ROMÂNIA JUDEȚUL BACĂU COMUNA SĂUCEȘTI Str. 1 Decembrie Nr.101; Cod poștal 607540; Telefon: 0234 215131; Fax: 0234215218; CUI 4455595 E-mail: public@primariasaucesti.ro	Nr. exemplare 1
	COMPARTIMENT ACCESARE ȘI IMPLEMENTARE PROIECTE	Pagini 54
		Exemplarul 1/1

Nr. 7182/20.07.2023

Referitor: Răspuns consolidat clarificări

Referitor la procedura de achiziție publică – directă având ca obiect Referitor la procedura de achiziție publică directă având ca obiect **Achiziție utilaj mobil pentru Situații de Urgență**”, **Anunt de publicitate nr 7095/18.07.2023** ca urmare a solicitărilor de clarificări primite de la operatorii economici interesați de participarea la procedură, vă facem cunoscute, în cele ce urmează, răspunsurile la solicitările de clarificări:

SERH-50V

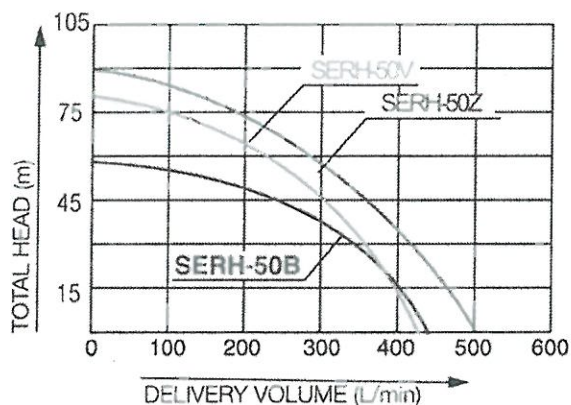
In cadrul caietului de sarcini solicitati ca utilajul sa fie echipat cu motopompa de 5.5 cp.

Noua generatie de pompe de stingere incendii folosesc motoare compacte.

Puterea motoarelor este stabilita de constructorul motopompei conform destinatiei acestuia. Curba de performanta a motopompei SERH-50V de stingere incendii este optimizata cu motorizare de 5.3cp la rotatii de 4500 rpm.

Va rugam acceptati puterea motorului pompei de 5,3 cp asa cum a fost prevazut de constructorul ansamblului de stingere incendii.

In conformitate cu noile generatii de pompe de stingere incendii imbunătățite din punct de vedere tehnic și fără ca aceste modificări să afecteze funcționalitatea și scopul utilajului se acceptă ca puterea pompei să fie de minim 5,3 cp

Prin urmare : Textul de la punctul 4 Specificații tehnice și funcționale din caietul de sarcini respective ” Motopompa prevazută cu motor alimentat cu benzină, având puterea de minim 5,5 cp – pompa de inalta presiune ” se va citi și înlocui cu textul :” Motopompa prevazută cu motor alimentat cu benzină, avand puterea de minim 5,3 cp – pompa de inalta presiune”
